## Produktinformation 01/2011

### Option SE Seilausstoß für B&B F9

Art.-Nr. 1095 35827

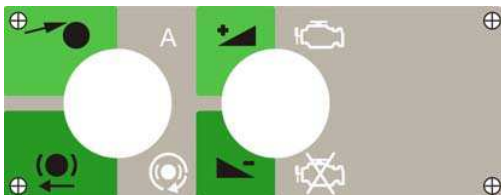
Es gibt also 2 Befehle, die auf dasselbe Relais wirken:

- Bedienebene 1: Bremse lösen / Seilausstoß solange Taste betätigt (Tastbetrieb)
- Bedienebene 2: Bremse dauerlösen / Seilausstoß auf Dauer (ohne Zeitverzögerung).

Neue Beschriftungsschilder des Senders **B&B F9** (für alle Ausführungen):

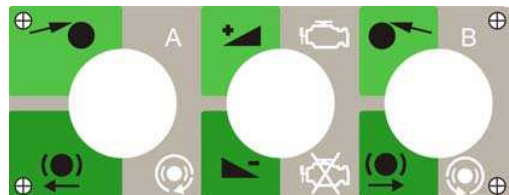
Um die neue zusätzliche Funktion im Bedienfeld unterzubringen, wurde der Befehl „Notruf-Rück“ entfernt und durch ein Rücksetztelegramm beim Einschalten des Senders ersetzt. Bei der B&B F9 DT entfällt außerdem der Zusatzbefehl „C“.
